Designendringer på Marine Donut etter Sintef test

Bluegreen Fusion AS

20.01.2022

Fig 2: fig 2 viser endringene fra modellforsøk (Original versjon) til endelig revidert versjon av dekk/gangbane og høyde på luker samt, senkning av mantel.

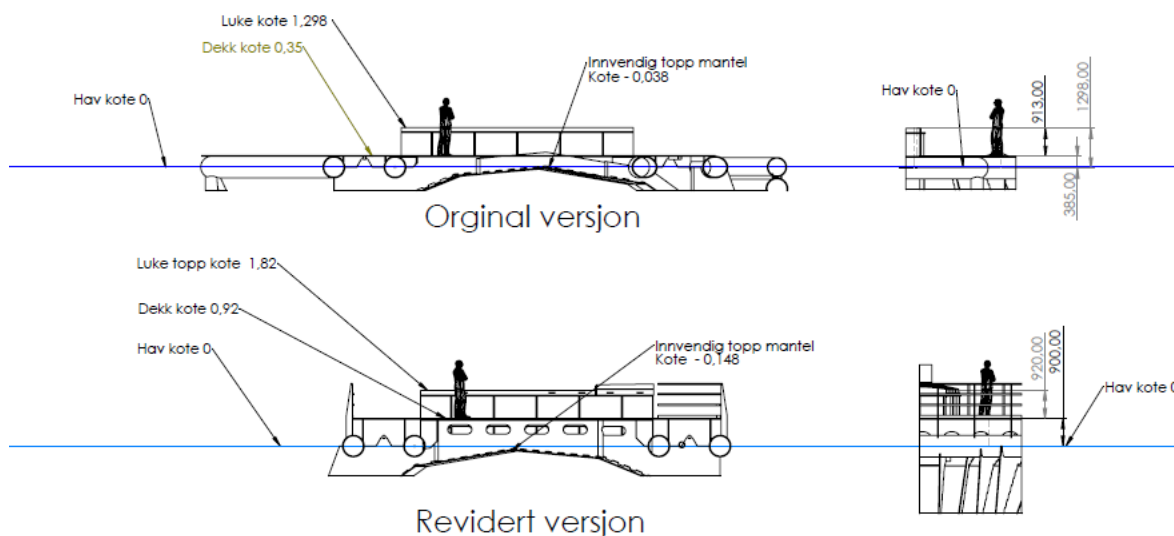
Etter en gjennomgang av testrapport samt bilde og video grunnlag har Bluegreen konkludert med at en heving av dekket på 900mm er tilstrekkelig for å kunne utføre arbeid på dekk uten å bli utsatt for grønnsjø er tilstrekkelig, denne hevingen av dekket vil redusere grønn på dekk. Dette vil øke oppetiden hvor det er tilrådelig å oppholde seg på dekk for personell. Bølge forhold utover dette vil begrense tilgangen til anlegget. Da det ikke vil være tilrådelig og legge til med fartøy ved disse forholdene, og grønn sjø på dekke vil derfor være uproblematisk.

Der er i etterkant av testen oppdaget at det kan være fordelaktig og senke høyden mantelen som skiller innvendig vannvolum og utvendig vann da det ved enkelte Hs'er er noe lav vannstand inne i mantelen dette medfører noe interne bølger som ikke er ønskelig. Mantelen er derfor senket 110mm i forhold til Modellforsøk versjonen

Som følge av dekksheringen er det også foretatt en heving av luke toppen tilsvarende høyden på dekket. Dette er også en forbedring av funksjon det det reduserer overskyllingen og sjø sprøyt på lukene og reduserer belastningen av grønn sjø også på disse ved høyere Hs.

Fig 3: viser tilleggevolum for å forbedre stabilitet

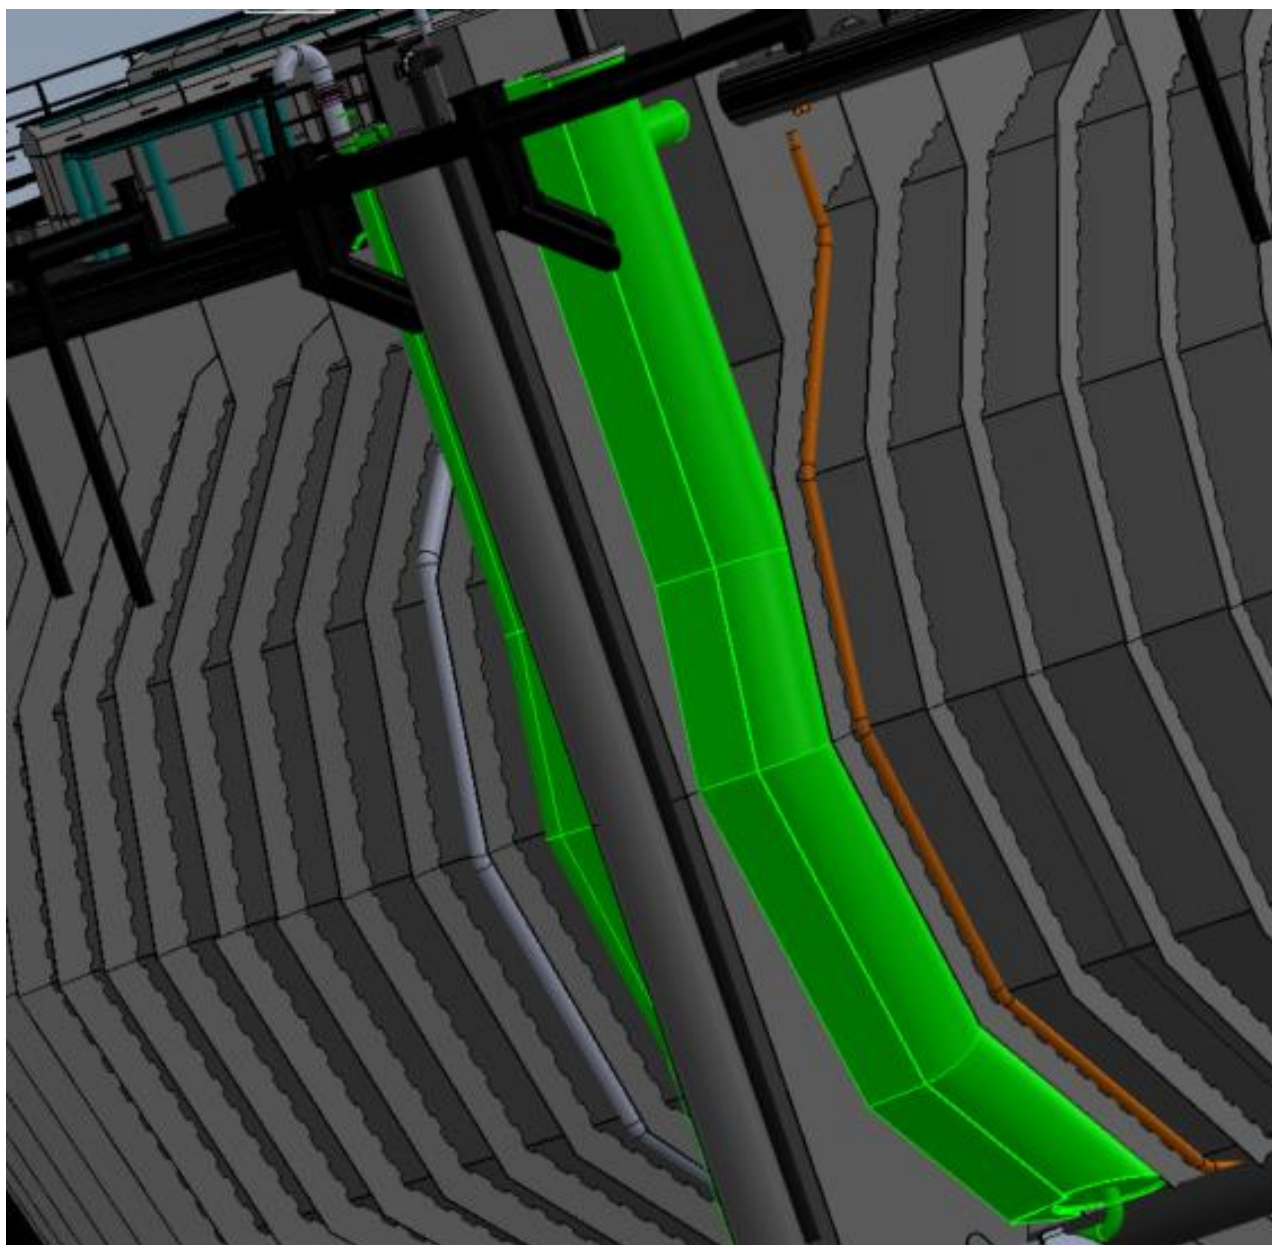
Rapporten fra Sintef anbefales det å justere/endre ballastsystemet for og oppnå tilstrekkelig volumer i vannlinja. Bluegreen har kommet frem til ved å utnytte u-utnyttet volum rundt og mot mantelen ved de vertikale oppdriftsrørene vil vi oppnå tilstrekkelig volumer i vannlinja for å motvirke ustabilitet. Volumet tilsvarer 210 m³ ved normal kondisjon og 101 m³ ved halv last kondisjon, Om dette volumet skulle vise seg og ikke være tilstrekkelig er det mulig å øke dimensjon på forankringsringen fra 710-1200mm.

Fig 4: Viser ending i inntaks arrangementet bernoulli-filter UV og In-line oksygen innløser.

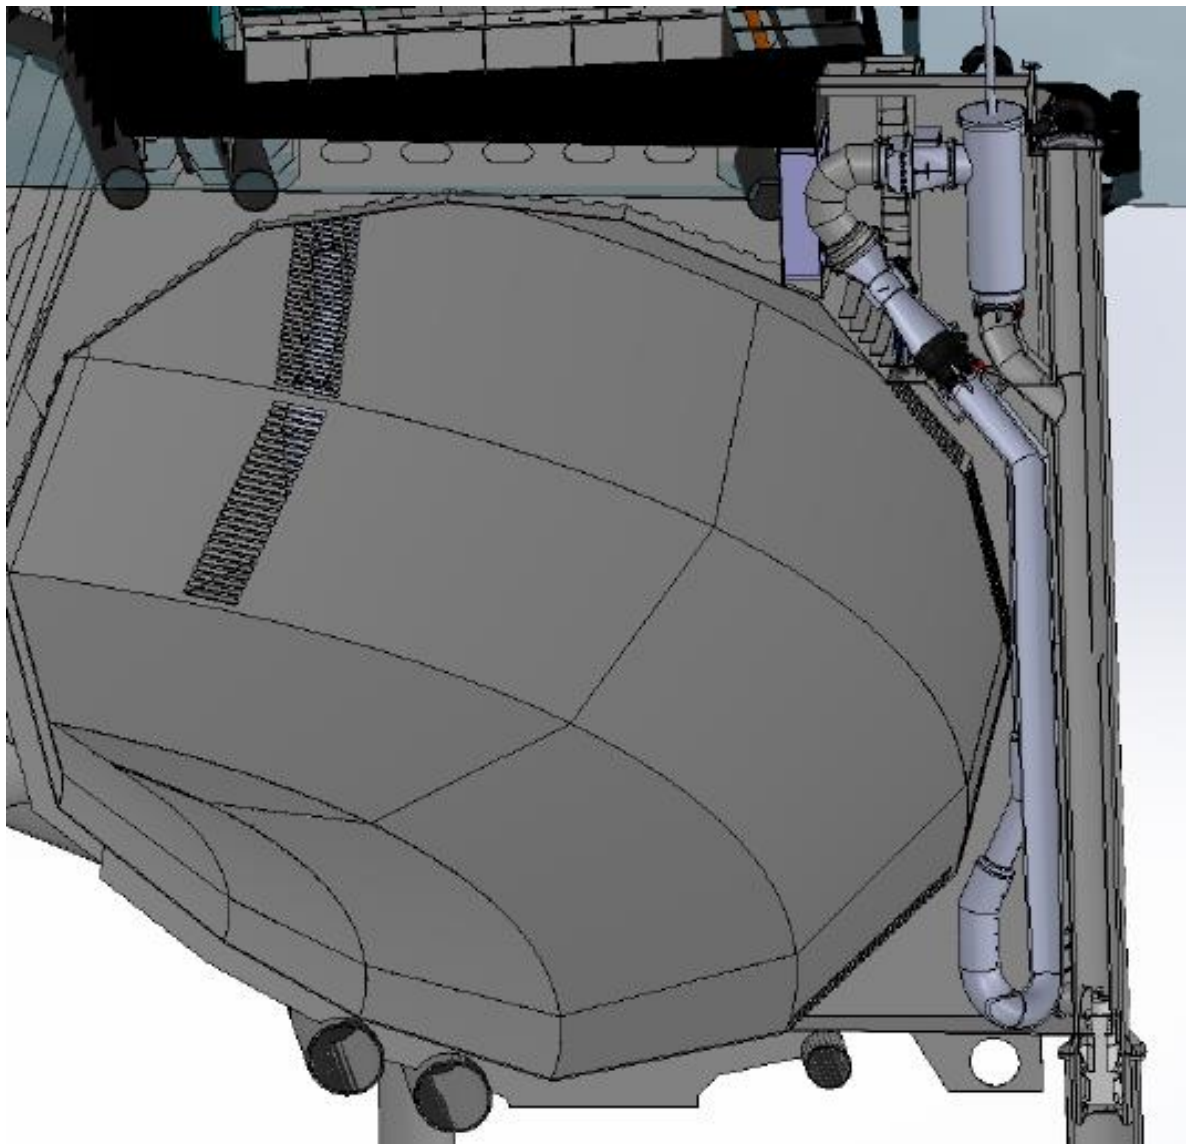
Under dialog med kunde er det kommet frem ønske om UV behandling av inntaksvannet.

Det er derfor gjort en større ending på inntaks kammeret, dette med fører en del mere materiale som øker vekten, men samtidig gir det en større stivhet i konstruksjonen.

Filter, UV og In-lineren står i et tørt kammer dette kammeret må kontrolleres for utvendig trykke da dette er ned sunket i driftsfase.

Inntaksrørene er 24 m lange med 2 m inntaks-sil. Inntaksrørene er 1200SDR26. Pumperøret har en diameter på 900SDR 26. Redusert ned til 630 før skyve-spjell ventil og filter. Bendet etter UV rensingen er Ø800 SDR 26. Rør og bend etter in-liner oksygen innløseren er Ø800 SDR 26 gjennom bendet før diffusoren/strålerøret reduseres til Ø630 sdr 26 og avsluttes 450 sdr 26. rør reduksjonene og hullbilde på diffusoren må kontrolleres med tanke på flow. Inntaksilen må også designes for optimal flow.

Fig 6 Viser endringer i utløpsarrangementet.

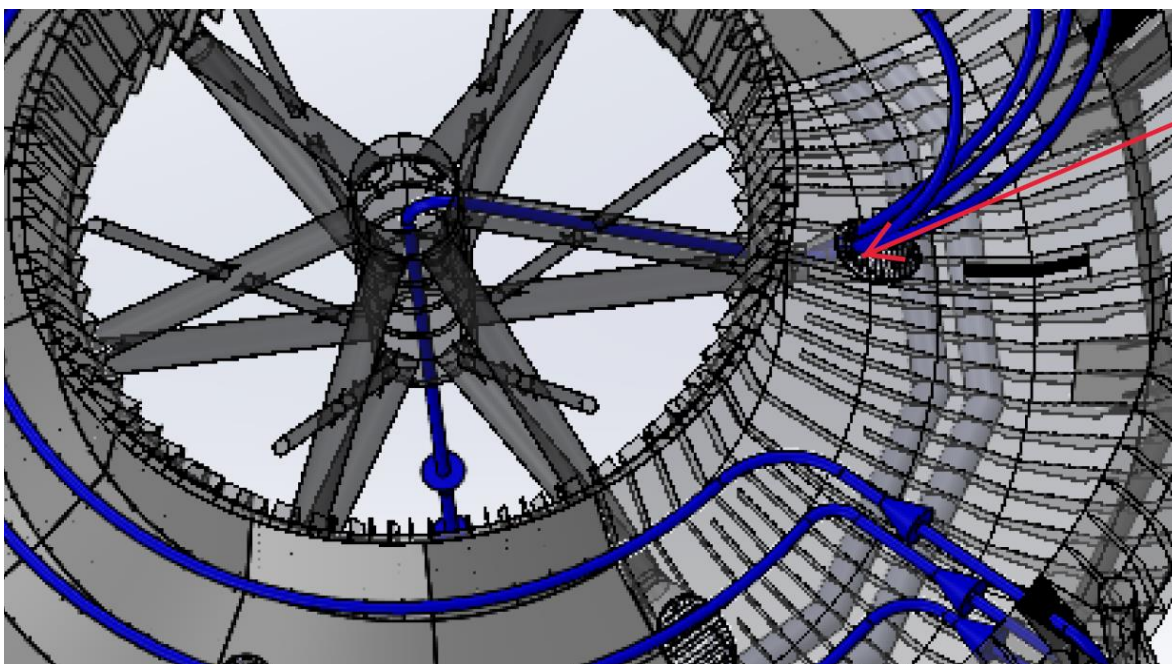
Utløpet er også endret etter Sinteftesten. Etter risiko vurdering med kunde er det ønsket større sil overfalte på utløpet for å hindre klogging. Utløpsarealet er økt til 4 m². samtidig som avløpet i senterøret er flyttet opp gjennom stigerøret. Dette for å oppnå vannutbytte samtidig med tilstrekkelig oppdrift under heving.
